COLLEGAMENTO TRA LA S.S. 13 PONTEBBANA E LA A23 TANGENZIALE SUD DI UDINE (II LOTTO)

AGGIORNAMENTO PROGETTO DEFINITIVO

STUDIO DI IMPATTO AMBIENTALE
Elaborati integrativi
Coerenza con il Piano Paesaggistico Regionale

REV.	DATA	DESCRIZIONE	REDATTO	VERIFICATO	APPROVATO
3					
2					
1					
0	10.06.2024	Richiesta integrazioni M.A.S.E. Prot. U0001089 del 29.01.2024	EL	EL	EP

Estratto tav_ E060210 in cui è riportata la planimetria dell'asse 14 e le sezioni

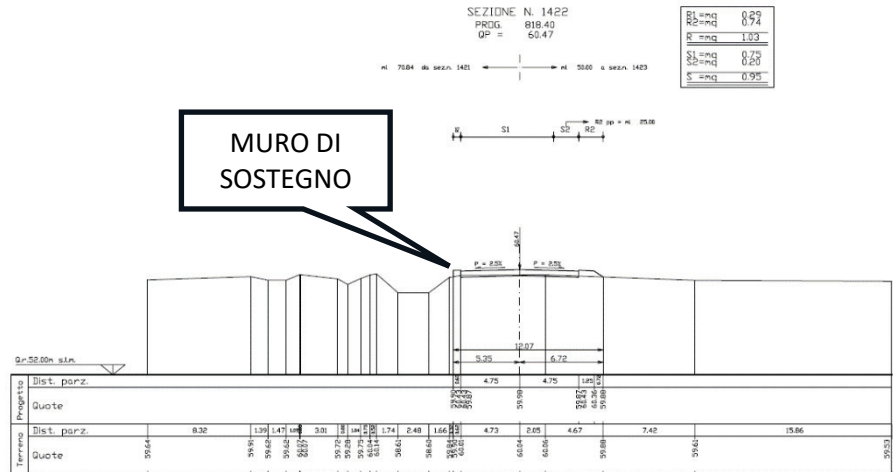
- Chiesa di San Marco presso variante alla SP 10 (U55):

L'intervento sulla SP10 prevede la realizzazione di un muro di sostegno lungo il perimetro al limite dell'area, oltre il fossato esistente

Estratto elab. E060232 riportante le sezioni nel tratto considerato da cui emerge la posizione del muro ad est del fossato esistente.

Centuriazione presso Opera 8, variante alla SP 10, area di compensazione ambientale e recupero idrico n. 4, a sud di opera 11

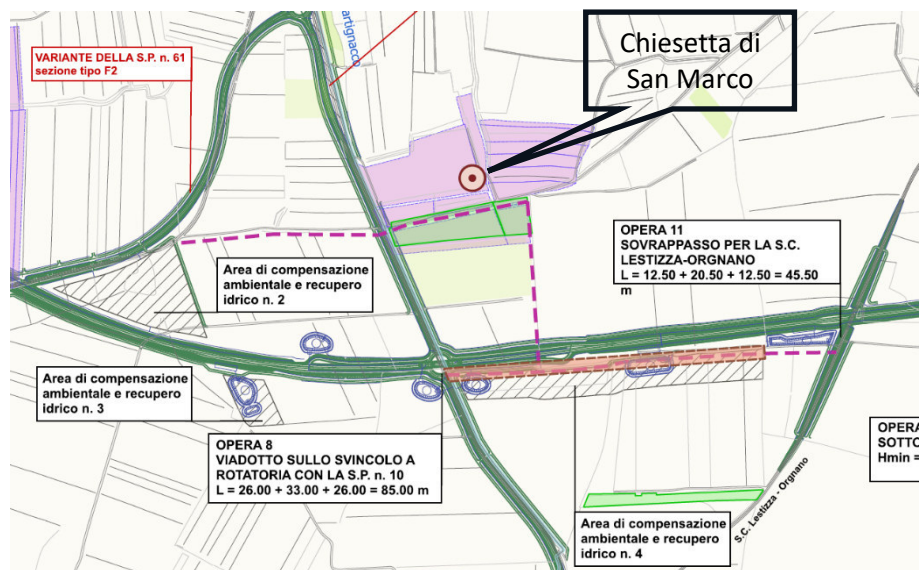
La centuriazione intercettata fa parte della Centuriazione Classica di Aquileia e afferisce all'UC55. Di seguito un estratto della tav. S080101 allegato alle integrazioni:

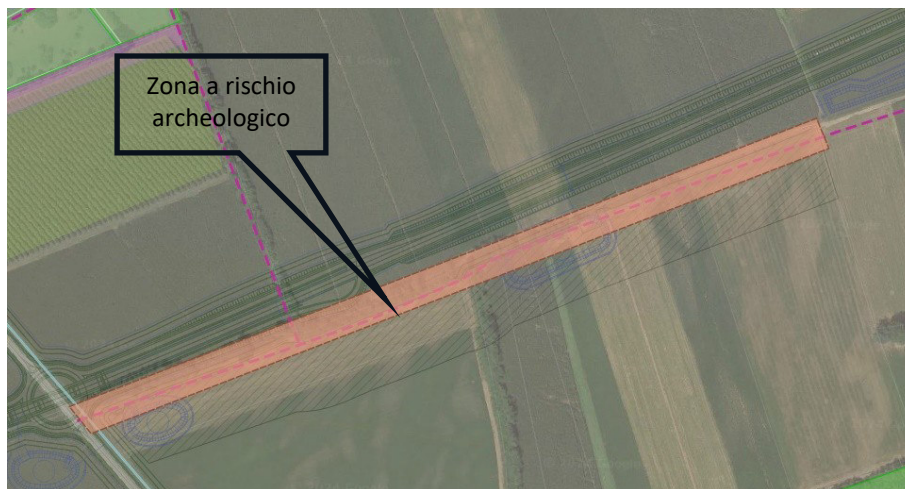
La porzione di centuriazione che devia verso sud attraversa la tangenziale presso la quale è previsto un tombotto. Di seguito un estratto dell'elaborato S080802 allegato alle integrazioni da cui emerge che il tratto parallelo di centuriazione corre lungo il limite dell'area di compensazione ambientale e recupero idrico 4 e di due bacini di laminazione.

I bacini di dispersione sono invasi modellati in forme arrotondate irregolari con sponde aventi andamento naturale (con pendenze comprese tra 1/5 e 1/8) e fondo piatto.

Zona a rischio archeologico presso area di compensazione ambientale e recupero idrico n. 4

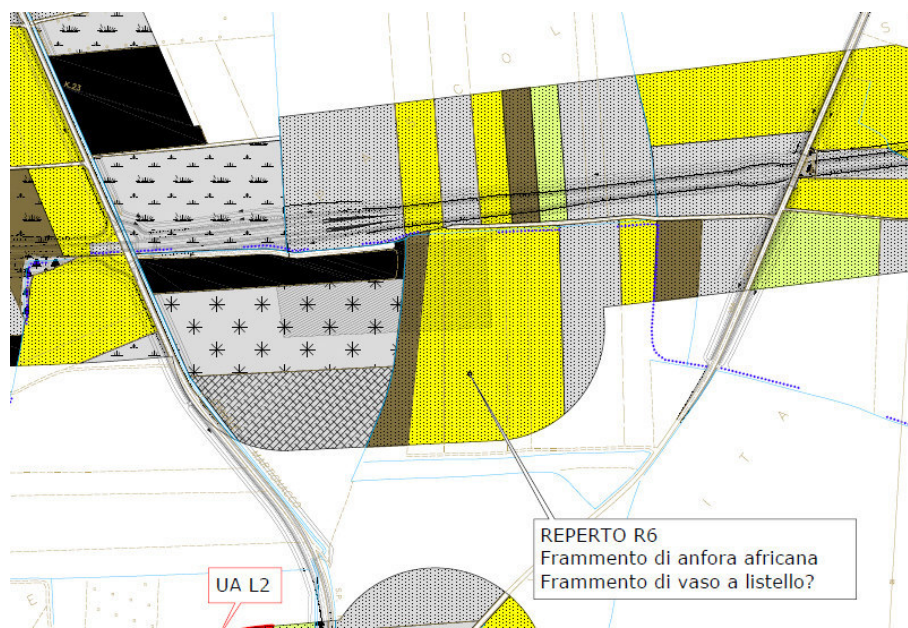
La zona comprende al suo interno il tratto di centuriazione sopra evidenziato come si evince dall'estratto dell'elab. S080101 più sopra riportato. Di seguito si riporta la posizione della zona a rischio archeologico su foto aerea:

Tale area deriva dalla ricognizione effettuata nel Quadro Conoscitivo del PPR e non appartiene alle zone di interesse archeologico riportate nell'allegato B1 alle NTA.

La carta delle evidenze archeologiche riscontrate elab. A060030 allegata alla Valutazione preventiva di interesse archeologico, compresa tra gli elaborati di progetto, non indica evidenze archeologiche nell'area indagata.
